**AVIS RELATIF À LA PROTECTION
CONTRE LES EVENTUELS EFFETS NOCIFS ET NUISANCES
PROVOQUÉS PAR LES RAYONNEMENTS NON IONISANTS
GÉNÉRÉS PAR DES ANTENNES ÉMETTRICES STATIONNAIRES**

Commune : FRASNES-LEZ-ANVAING - Exploitant : ORANGE

Référence exploitant : 52125C1_1

Rapport n° 3443 / 2023

Figure 1 : Vue en plan des lieux de séjour et des points de contrôle

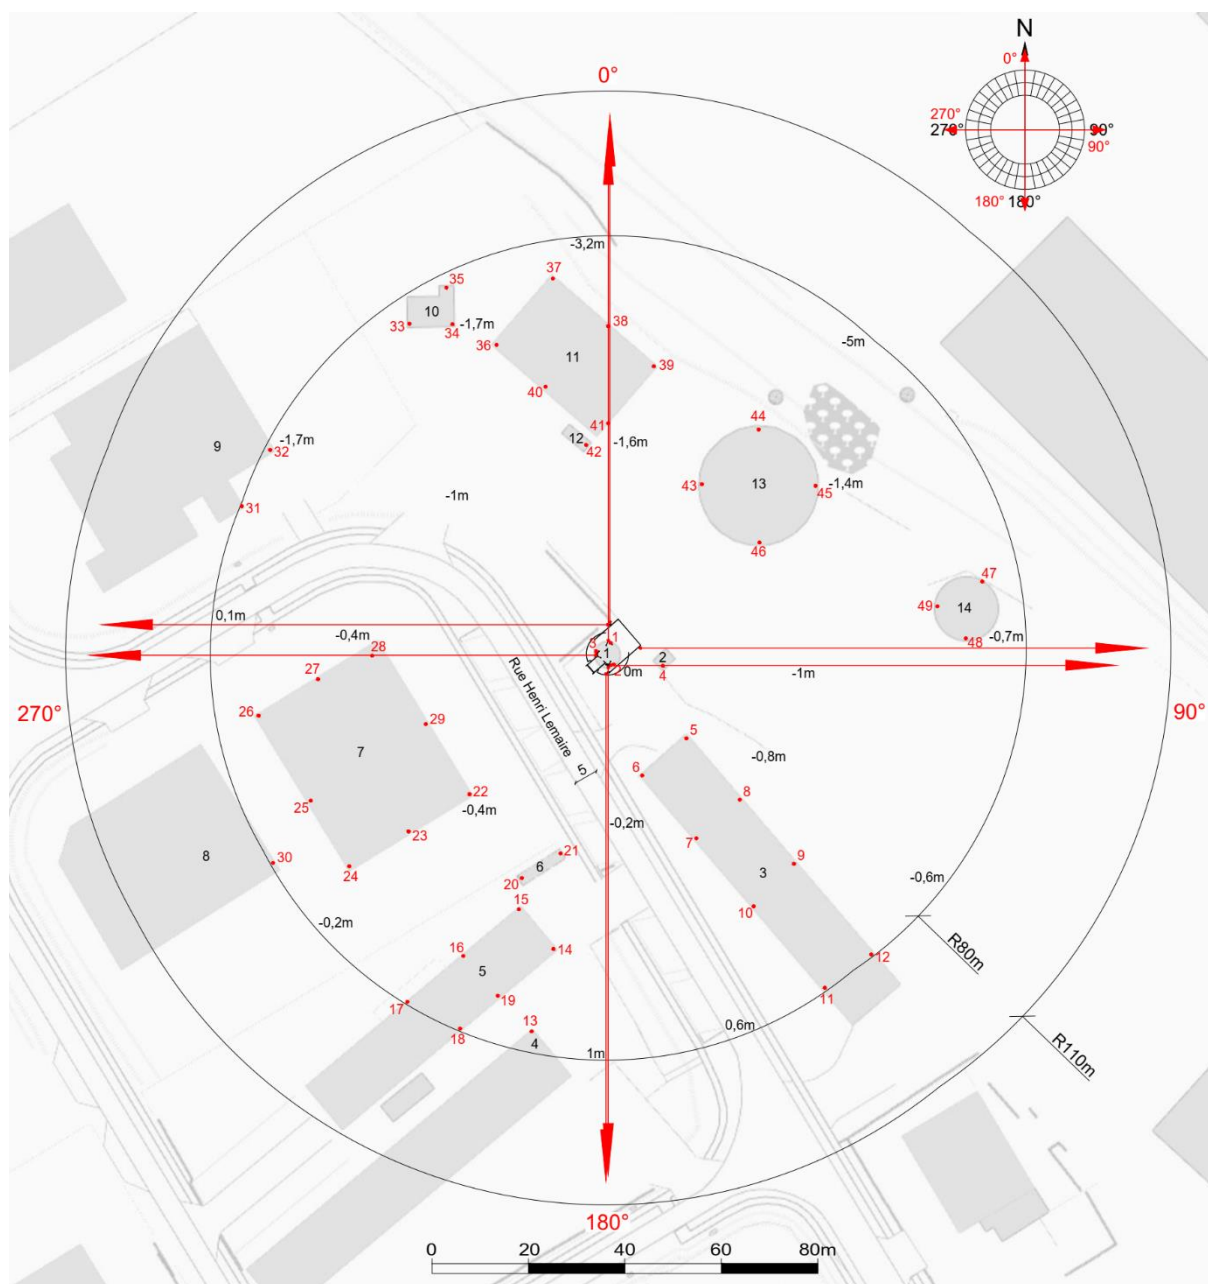
- le numéro du point de contrôle repris sur un des plans de la figure 1;
- le numéro du LS dans lequel se trouve le point de contrôle de la 1^{ère} colonne ;
- l'atténuation d'obstacle prise en compte pour le calcul de l'indice d'exposition dans le LS ;
- le résultat du calcul de l'indice d'exposition.

En ce qui concerne les antennes de l'installation mentionnées dans le tableau 1, la distance maximale à laquelle la limite pourrait être atteinte, à l'extérieur, est égale à 105,2 m. S'il n'y a pas de LS à une distance inférieure, les antennes respectent forcément la limite d'immission.

Dans le cas des LS situés à l'intérieur des bâtiments, une atténuation d'obstacle est prise en compte et il en résulte que la distance maximale à laquelle la limite pourrait être atteinte se réduit à 74,5 m.

Les résultats de l'évaluation décrite au paragraphe 4 indiquent que les antennes émettrices stationnaires de l'installation faisant l'objet du présent avis ne produisent pas, dans un lieu de séjour, un rayonnement électromagnétique maximum supérieur aux limites fixées à l'article 4 du décret.

Figure 2 : Vue en plan des installations d'antennes dans un rayon de 300 mètres autour de l'installation faisant l'objet de la demande d'avis

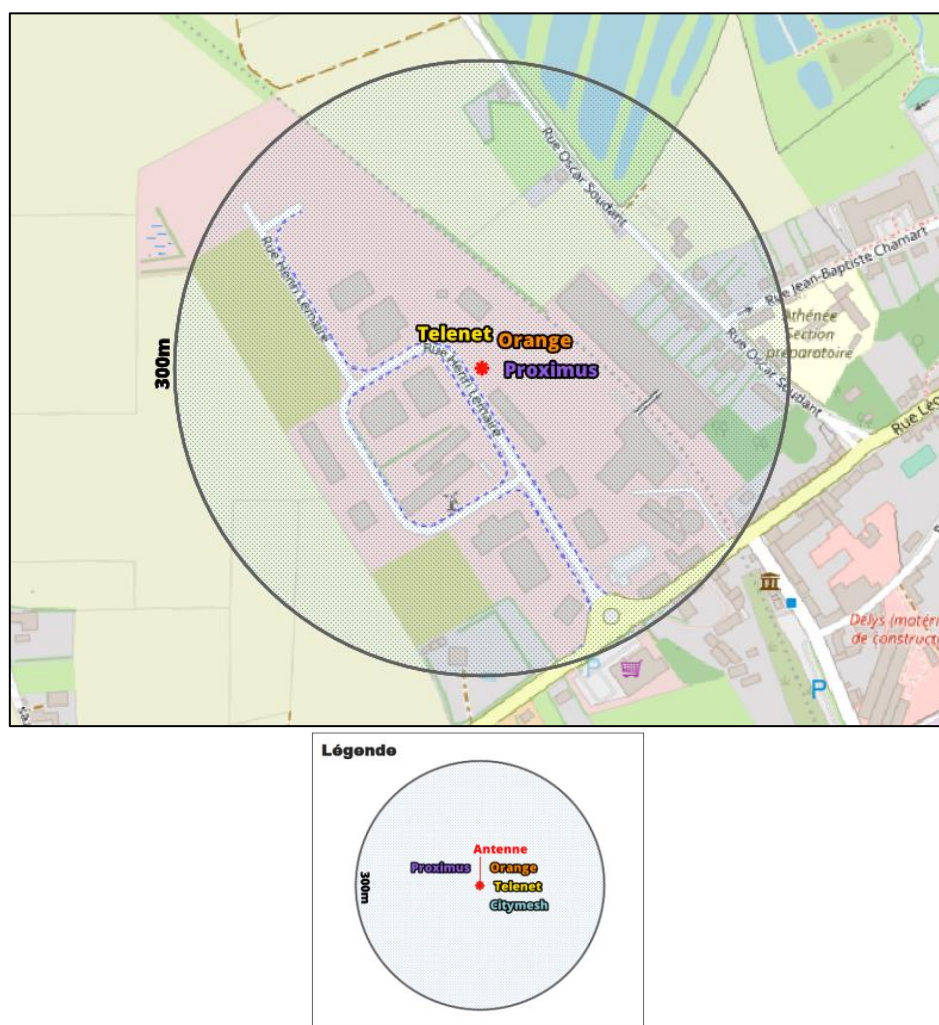
Le plan en projection verticale de la figure 2 indique la localisation des antennes actives éventuelles visées par le décret et situées dans un rayon de 300 mètres autour de l'installation référencée dans le paragraphe 2. Les données de localisation de ces antennes et les avis correspondant sont accessibles via le cadastre en ligne des antennes émettrices stationnaires⁶.

Compte tenu du nombre d'installations localisées dans la figure 2, il apparaît que l'intensité du rayonnement électromagnétique généré, dans les lieux de séjour situés à proximité de l'installation référencée dans le paragraphe 2, par l'ensemble des antennes émettrices stationnaires de l'ensemble des exploitants du même site d'antennes émettrices stationnaires respecte la limite fixée à l'article 4, § 2 du décret.
